# 臺北市山豬窟垃圾衛生掩埋場環境影響評估報告書

## 第四次環境影響差異分析報告(初稿)

### 書面審查意見答覆說明對照表

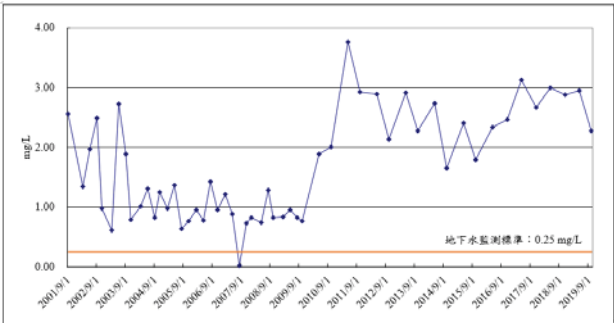
審查意見	答覆說明	修訂處	
		章節	頁次
	 <p>圖 3 水域生態測站位置示意圖</p>		
<p>二、請補充說明在第一次變更內容對照表時，生態監測中新增加「昆蟲」一項之原因，並再說明此處的昆蟲所包含的物種項目為何？若以學理而言，台灣昆蟲至少已發表19,000多種，但在表6.3.3-1中卻僅見至少17種至多71種的昆蟲？差異甚大！</p>	<p>本掩埋場第一期掩埋區及部分第二期掩埋區以植生綠化復育方式轉變為綠地復育後重新命名為「山水綠生態公園」，並已於102年10月27日正式開放民眾使用，考量公園裡有生態池及大片草地，可能為昆蟲繁殖棲息地，為進一步了解復育後之生態系，同時依103年11月17日召開之監督委員會臨時委員會決議內容，本掩埋場於103年提出第一次變更內容對照表時，增加昆蟲類監測，此為普通性之調查，調查內容僅包含蝴蝶、蜻蜓、蜜蜂及螢火蟲類，而非針對特定種類或全種類調查。</p>	—	—
<p>三、請補充歷次調查之生態資訊，包括種類和數量，表6.3.3-1之內容太過於簡略！且兩棲、爬蟲類也不是應執行之監測項目。</p>	<p>遵照辦理，已於報告書6.3.3節中補充歷次調查之詳細生態資訊(詳附件一)，並刪除表6.3.3-1中的兩棲爬蟲類項目。</p>	Ch6.3.3	65~76 87~119
<p>四、請補充本案魚類的詳細監測資料。</p>	<p>遵照辦理，已於報告書6.3.3節中補充歷次魚類調查之詳細資料(詳附件一)。</p>	Ch6.3.3	68, 72 118,119
<p>五、請補充歷年中各保育類數量之變遷情形。</p>	<p>遵照辦理，歷年各保育類數量之變遷情形如下圖，並已於報告書6.3.3節中補充(詳附件一)。</p>	Ch6.3.3	69, 73~76
